Mission régionale d'autorité environnementale

**AVIS DÉLIBÉRÉ DE
L'AUTORITÉ ENVIRONNEMENTALE PAYS DE LA LOIRE
SUR LE PROJET DE PARC ÉOLIEN DE BOURG CHEVREUIL
SUR LA COMMUNE DE RIAILLÉ (44)**

n° PDL-2021-4844

Figure 2: plan masse du projet éolien (source : résumé non technique page 10)

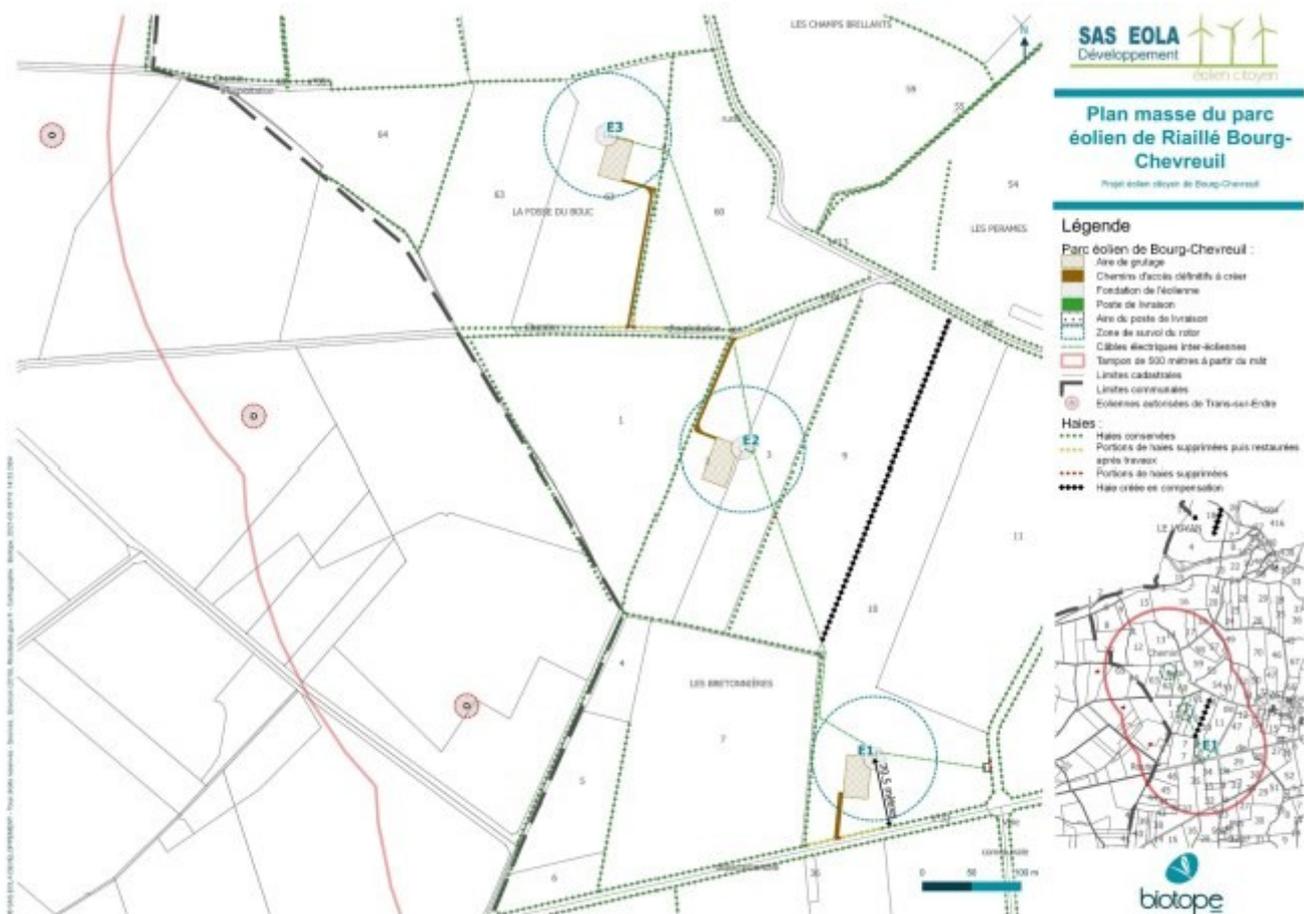
Toutefois, en l'absence de délimitation précise des zones humides au sein de la zone d'implantation potentielle, le dossier ne fait pas la démonstration qu'aucune autre implantation plus favorable n'est possible, concernant les zones humides. Il ne démontre pas non plus que l'implantation du poste de livraison électrique est impossible hors des zones humides. 3 540 m² de zones humides seront ainsi impactés de façon permanente, auxquels il faut ajouter 8 749 m² impactés uniquement en phase chantier (aires de stockage, accès temporaires, tranchées de passage des câbles électriques inter-éoliennes, etc.). Une analyse détaillée conduit à attendre une incidence potentielle faible sur les fonctionnalités des zones humides, d'autant que les trois-quarts de la surface concernée conservera un caractère perméable (chemins d'accès et aires stabilisées), permettant ainsi de maintenir une infiltration partielle des eaux de pluie.

La MRAe recommande de compléter la démonstration de l'évitement des zones humides qui reste lacunaire notamment en l'absence de délimitation précise des zones humides.

Figure 3: analyse de l'effet d'encercllement du bourg de Trans-sur-Erdre (source : étude d'impact page 312)

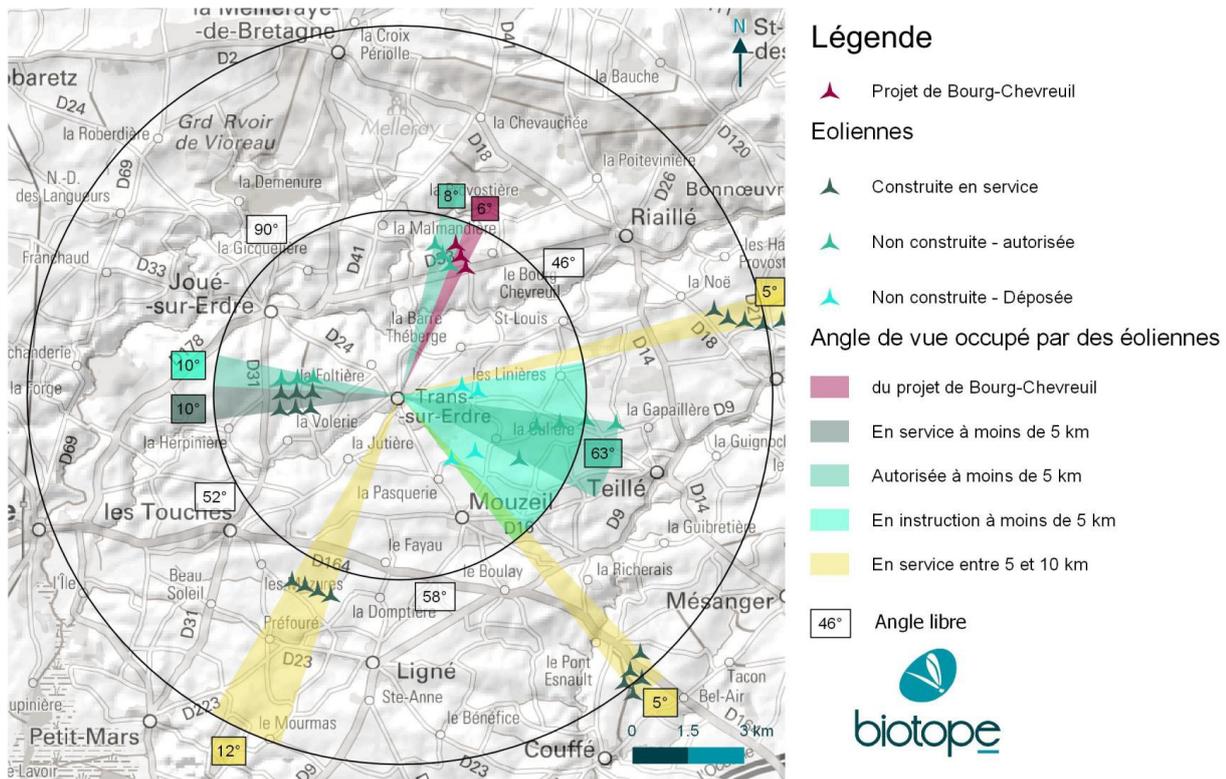
Au titre du risque de saturation paysagère, la situation particulière du bourg de Trans-sur-Erdre est examinée. En effet, ce bourg est entouré par 4 parcs éoliens en service à moins de 10 km et 3 autres autorisés. Deux sont en instruction dont le projet objet du présent avis. Via le calcul d'un ensemble d'indicateurs de densité, d'occupation et de respiration, l'étude d'impact reconnaît que le bourg est exposé à un risque de saturation visuelle. Il affirme toutefois que le projet de Bourg Chevreuil ne joue pas de rôle significatif dans cet effet car il « s'inscrit dans la continuité du projet autorisé de Trans-sur-Erdre tout en occupant un angle faible sur l'horizon ». Cette conclusion semble suffisamment argumentée.
